島根原子力発電所第2号機 審査資料	
資料番号	NS2-補-011 改 06
提出年月日	2022年3月7日

工事計画に係る補足説明資料
(原子炉格納施設)

非常用ガス処理系吸込口の位置変更について

7. 原子炉ウェル排気ラインの閉止及び原子炉ウェル水張りラインにおけるドレン弁の閉運用について

図 2 非常用ガス処理系吸込口の位置変更前後の構造及び外観

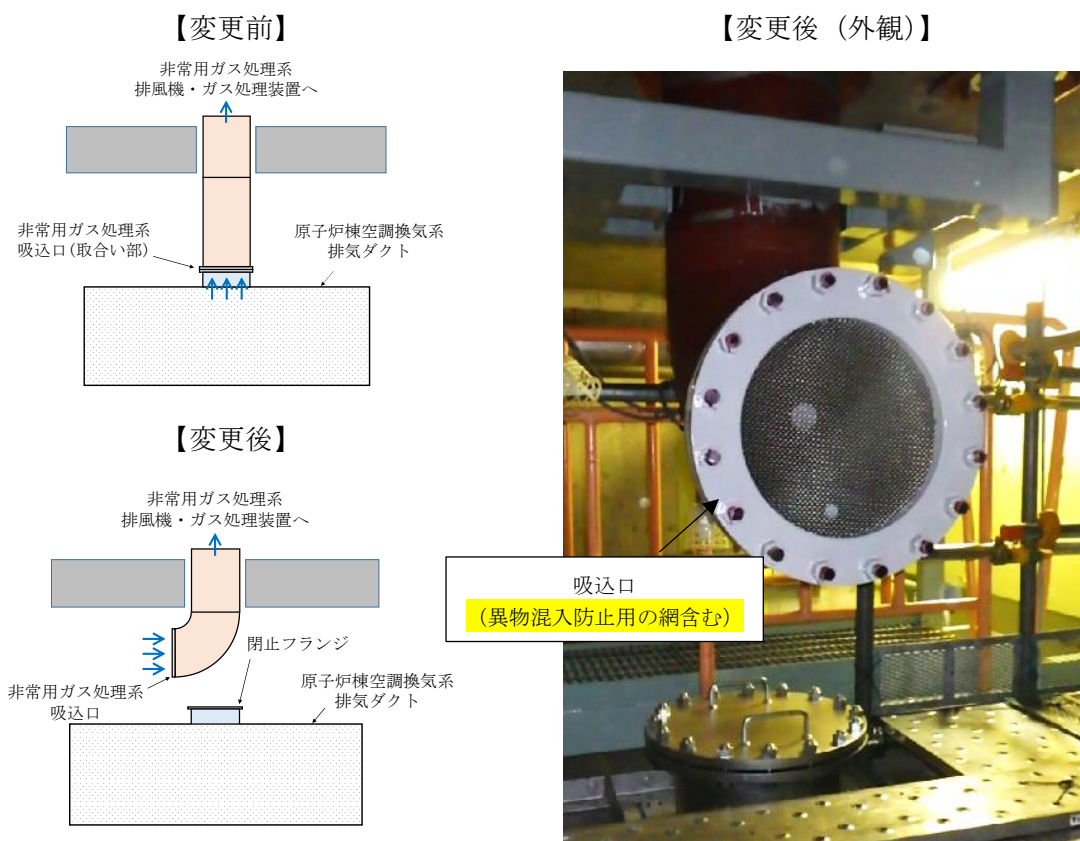
そのうち、非常用ガス処理系の吸込口については、空気の流れを適切に保ち原子炉建物原子炉棟内の汚染拡大を防止する観点から、原子炉棟空調換気系排気ダクトに接続し、原子炉建物原子炉棟全体から空気を吸引する構成としていたが、重大事故等時にトール室が100℃以上の高温となった場合、内部流体温度が非常用ガス処理系の設計温度（66℃）を超える可能性があることから、吸込口を当該ダクトから切り離し、トール室の高温の空気を直接吸引しないよう変更することとした。非常用ガス処理系の系統概要図を図1に示す。

非常用ガス処理系の吸込口は、原子炉建物原子炉棟 2 階（周回通路）にある原子炉棟空調換気系排気ダクトに接続していたが、当該ダクトから切り離し、原子炉建物原子炉棟 2 階（周回通路）天井付近（設置レベルは原子炉建物原子炉棟中 2 階）から直接吸引する構成に変更した。見直し前後の吸込口の構造を図 2 に示す。

このため、原子炉棟空調換気系排気ダクトから切り離し、原子炉建物原子炉棟2階(周回通路)に吸込口を設けた場合でも、原子炉建物原子炉棟地上階の空気は周回通路や大物搬入口を経由し、地下階の空気は原子炉棟空調換気系排気ダクト(地下階)の流路面積より大きい開口面積であるトールラス室上部ハッチを経由することにより、これまでと同様、原子炉建物原子炉棟全体から空気を吸引することが可能であること、及び排風機までの吸込み配管の長さ・ルートの大きな変更はなく、非常用ガス処理系排風機の容量に影響を与えないことから、原子炉建物原子炉棟内の負圧維持機能に影響を与えることはない。

非常用ガス処理系は、原子炉建物原子炉棟内の空気を吸込口から吸引したのち、排風機、ガス処理装置フィルタ及び排気管を経由し放出する系統構成のため、吸込口を原子炉棟空調換気系排気ダクトから切り離しても系統構成の変更はないため、放出放射能の低減機能に影響を与えることはない。

図 7-2 対策イメージ

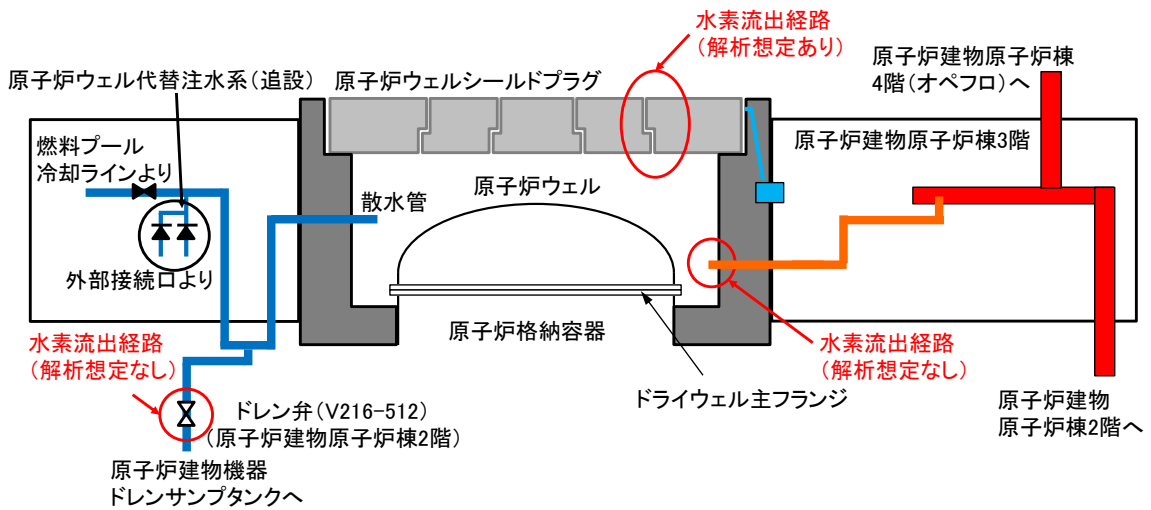
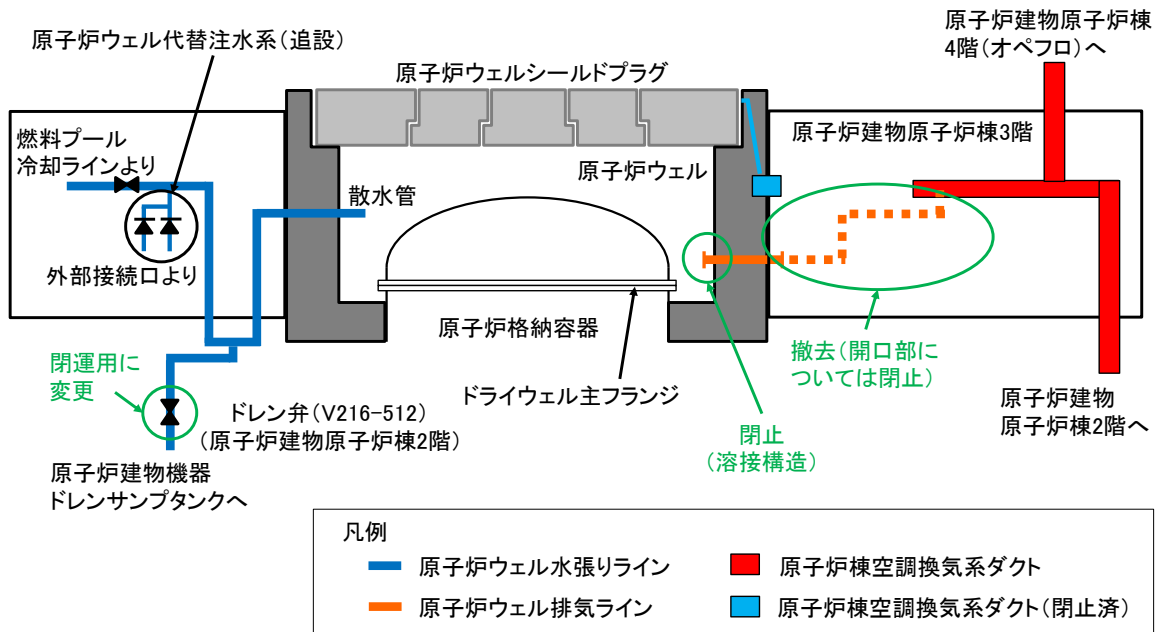
GOTHIC コードを用いた水素濃度解析では、ドライウェル主フランジから漏えいする水素ガスは原子炉ウェル上部から原子炉ウェルシールドプラグ（図 7-1 参照）の隙間を通して原子炉建物原子炉棟 4 階に流出する条件で解析を実施しているが、原子炉ウェル排気ライン及び原子炉ウェル水張りラインのドレン弁（V216-512）を通じて原子炉建物原子炉棟 4 階以外に水素ガスが流出する可能性が考えられることから、原子炉ウェル排気ラインについては原子炉ウェル内側の吸込口を閉止（溶接構造）するとともに、原子炉ウェル外側については、原子炉ウェル外側から原子炉棟空調換気系ダクトまでのラインを撤去し、開口部については閉止する。

原子炉ウェル水張りラインのドレン弁（V216-512）については、上述のように通常運転時の運用を「開」運用から「閉」運用に変更することで、原子炉建物原子炉棟 4 階以外に水素ガスの流出を防ぐことができることから、運用の見直しのみとし、撤去等の対策は行わない。

通常運転中は、原子炉棟空調換気系により原子炉建物原子炉棟 4 階が適切に負圧維持されているため、原子炉ウェル排気ラインを閉止した場合であっても、ドライウェル主フランジから漏えいしたガスは原子炉ウェル内に溜まることなく、原子炉ウェルシールドプラグに設けられた隙間を通過して原子炉建物原子炉棟 4 階に排出された後、原子炉棟空調換気系を通過して適切に処理される。

また、各設備の排気風量は表 7-1 に示すとおりであり、原子炉ウェル排気ラインの排気風量は、原子炉建物原子炉棟全体及び 4 階の排気風量に対し、ごく僅かであり、当該ラインを閉止したことにより、原子炉ウェル排気ラインの排気風量が 0m³/h (成り行き) から完全に 0m³/h になったとしても空調バランスへの影響はほとんど無いと考えられるため、当該ラインの吸込口閉止による悪影響はない。

通常運転時に、定期的にドレン弁を「開」することにより、燃料プール冷却ラインとの隔離弁からのシートパスの監視及びドレンの排出が可能であることから、「閉」運用による悪影響はない。
